**Avis délibéré de la Mission régionale
d'autorité environnementale de Bretagne sur
le projet d'extension du parc d'activités du Bois de Teillay
sur les communes de Janzé, Amanlis et Brie (35)**

n°MRAe 2021-009176

Avis délibéré n° 2021APB45 du 4 octobre 2021

Zoom sur les zones humides identifiées sur la tranche 1

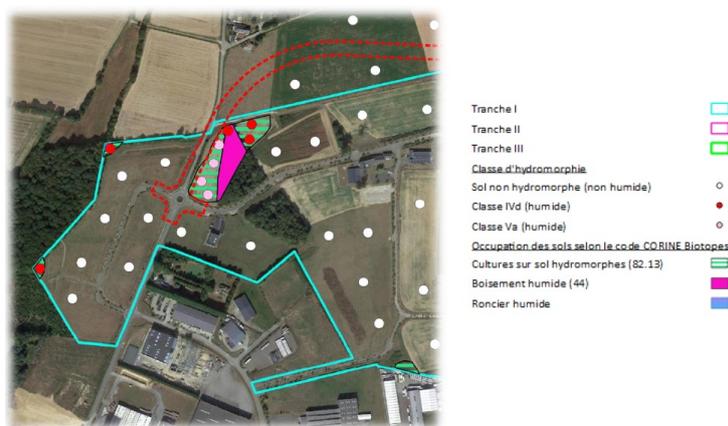
12 300 m² de zones humides ont été recensées, essentiellement dans le périmètre de la tranche 1, et font toutes l'objet d'un évitement. Le barreau routier qui devrait s'implanter en limite ouest de la principale zone humide intercepte, à hauteur du giratoire ouest, le sens d'écoulement des eaux pluviales et est par conséquent susceptible de nuire à l'alimentation et au fonctionnement de cette dernière.

L'Ae recommande de compléter l'analyse du fonctionnement et de l'alimentation de la zone humide à proximité du giratoire ouest, et d'adapter en conséquence la démarche visant à éviter, réduire ou à défaut compenser sa dégradation.
